女川原子力発電所第2号機 工事計画審査資料	
資料番号	02-工-B-06-0003_改0
提出年月日	2021年6月15日

工事計画に係る説明資料

液体廃棄物処理系 (5.2.2.4 サプレッションプール水貯蔵系)

工事計画認可申請	第6-1-2-2-1-1図
女川原子力発電所 第2号機	
名称	【設計基準対象施設】 サブプレッションプール水貯蔵系系統図 (変更前)
東北電力株式会社

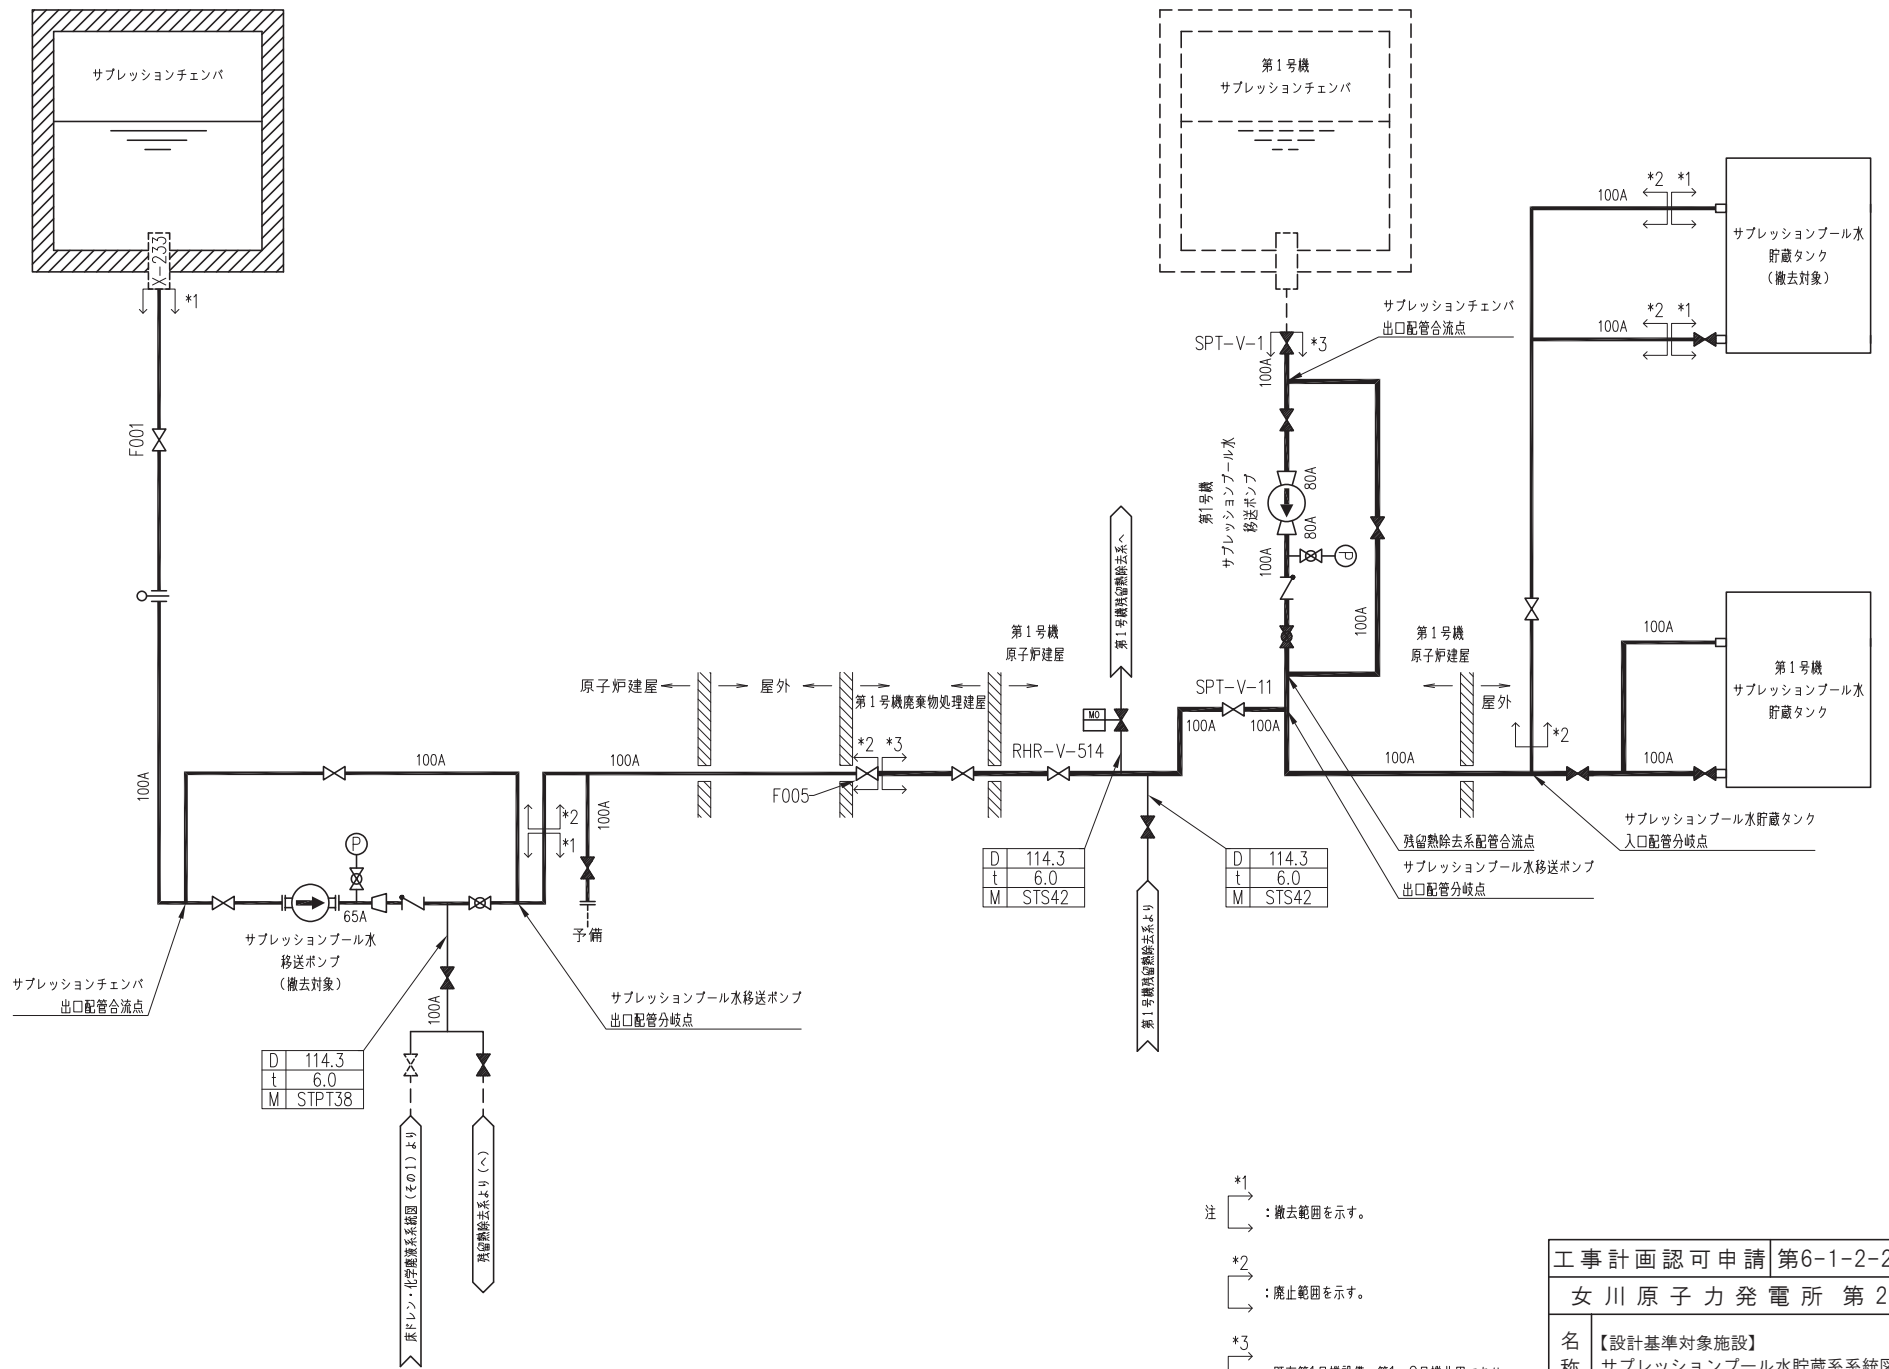
*1
 : 撤去範囲を示す。

*2
 : 廃止範囲を示す。

*3
 : 既存第1号機設備、第1, 2号機共用であり、
 本工事計画で第1号機設備とする範囲を示す。
